Vuorovaikutusraportti

Kaivokatu

kaavanumero 2640

1.4.2026

Selostukseen kommentteja:

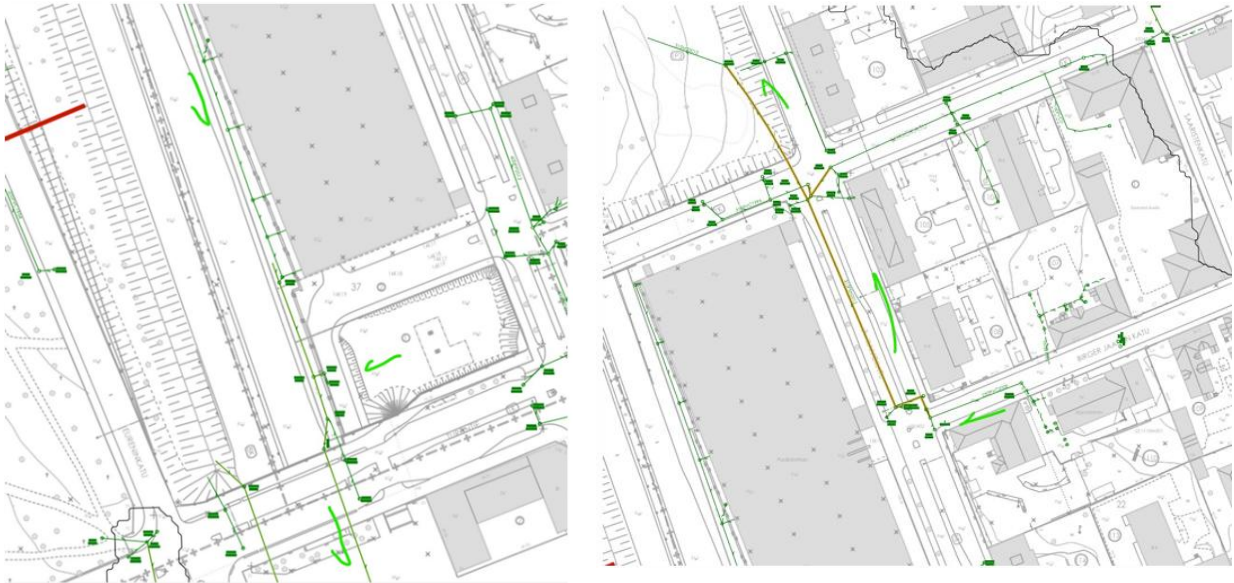
- Hämeenlinnan hulevesitulvariskien alustava arviointi, 2011
 - tästähän on myös tuoreempi versio viime vuodelta 2024.

- Hulevesijärjestelmään

- Imeyttäminen tuskin onnistuu. Maaperäkartan mukaan kartoittamaton, mutta lähistöllä olevilla kartoitetuilla alueilla on hienojakoista maa-aineista, jossa vesi ei imeydy.

Huomioidaan Hämeenlinnan hulevesitulvariskien alustavan arvioinnin päivitetty versio vuodelta 2024.

Nosto maa-aineksen hienojakoisuudesta ja imeyttämisen epätodennäköisestä onnistumisesta on huomioitu ja kaavamääräyksiä muutettu ohjaamaan hulevesien viivyttämiseen.
